**MRAe**

**Avis délibéré  
sur le projet de réalisation d'une opération de géothermie  
à Villetaneuse (Seine-Saint-Denis)**

**N° APJIF-2023-018  
en date du 13/04/2023**

Figure 10: Rose des bruits présentés par le maître d'ouvrage pour la partie diurne (journée). L'Autorité environnementale émet des doutes sur ce résultat et demande de préciser la méthode utilisée pour l'obtenir. Source : Étude d'impact.

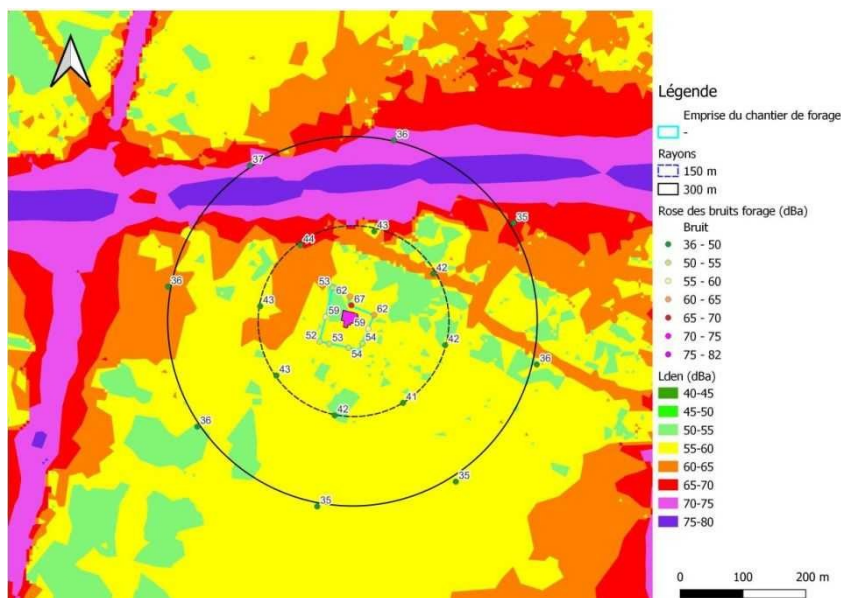
L'étude d'impact évalue l'émergence des bruits de chantier en combinant la rose des bruits de la machine de forage avec la carte stratégique de bruit en indices L<sub>den</sub> et L<sub>n</sub> de Villeteuse (source : BruitParif). Le bruit induit par la machine de forage et représenté sur la rose des bruits est évalué sur le modèle du bruit provoqué par un appareil de forage MR 7500 (Arverne Drilling). L'étude d'impact conclut que « la comparaison entre le niveau de bruit résiduel et le niveau de bruit ambiant occasionné par l'appareil de forage (valeurs indicatives) ne montre aucune émergence liée à la machine de forage en journée dans un rayon de 150 m ou de 300 m ».

L'Autorité environnementale émet des doutes sur ce résultat et sur la méthode employée pour l'obtenir. Elle attend donc du maître d'ouvrage qu'il effectue une modélisation plus précise des bruits liés à la phase chantier en intégrant le cumul des bruits ambiants et des bruits du chantier (forage, pompage, filtration et séparation des boues, réinjection, groupes électrogènes) en considérant une situation normale (tous les équipements en fonctionnement).

- de présenter une modélisation des bruits perçus par le voisinage en phase chantier lorsque l'ensemble des installations fonctionnent, de jour comme de nuit, sans et avec les protections phoniques envisagées ;
- d'analyser les bruits perçus à chaque étage des immeubles de logements implantés dans les 200 m

Figure 11: Rose des bruits de la machine de forage avec en arrière plan la carte du mode d'occupation des sol de l'Institut Paris Région. Source : Étude d'impact, p. 150.

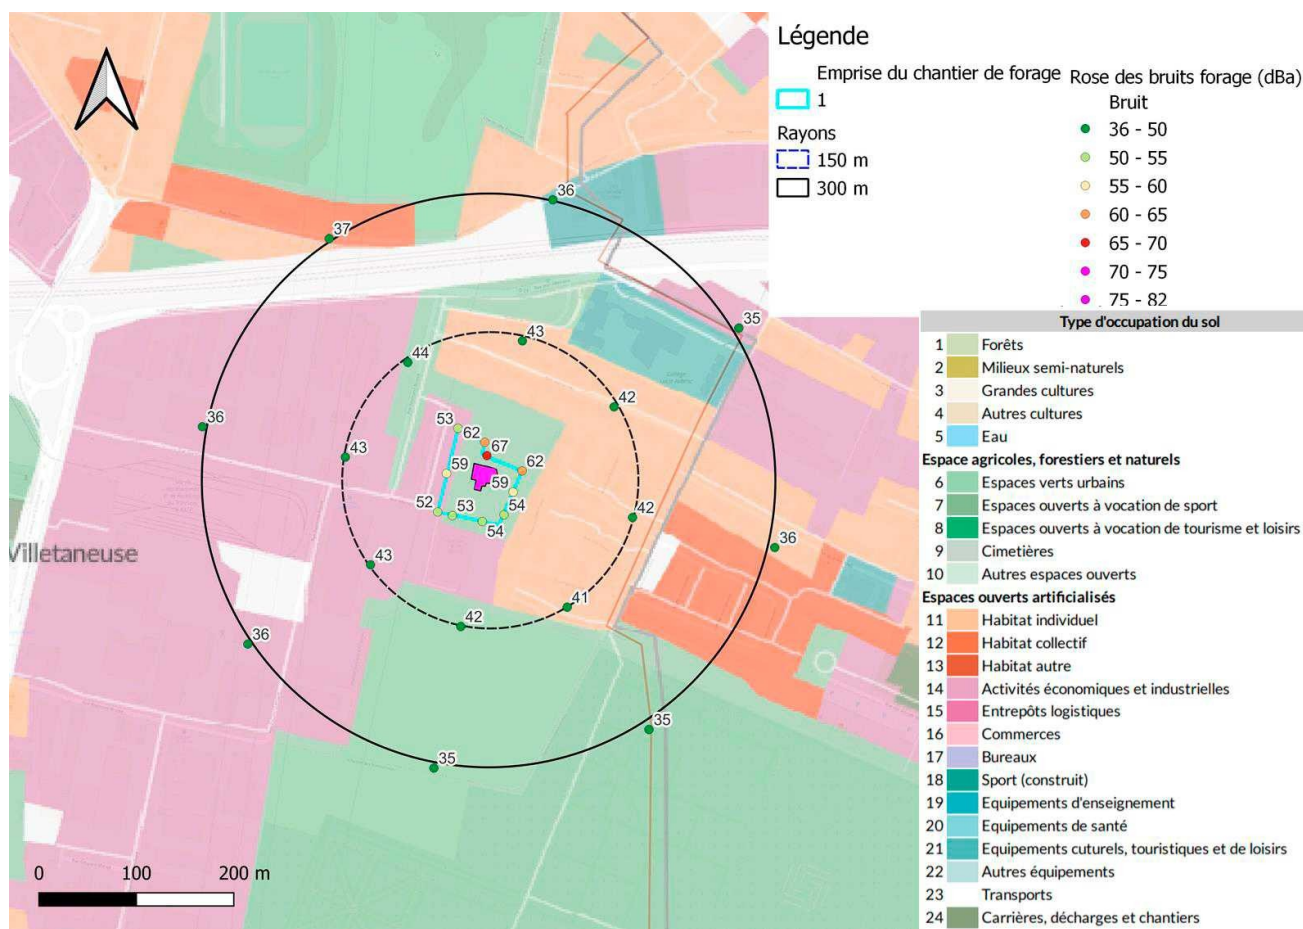
L'étude d'impact identifie une émergence liée à la machine de forage pendant la période nocturne équivalente à 22 dB et prend en compte la proximité avec les logements (p. 152). Conformément à l'arrêté du 14 octobre 2016, des mesures acoustiques de suivi seront engagées pendant la durée du chantier. L'émergence importante en période nocturne (22 dB) devrait notamment être atténuée par la présence d'un mur anti-bruit qui devrait parvenir à la diminuer de 20 dB.
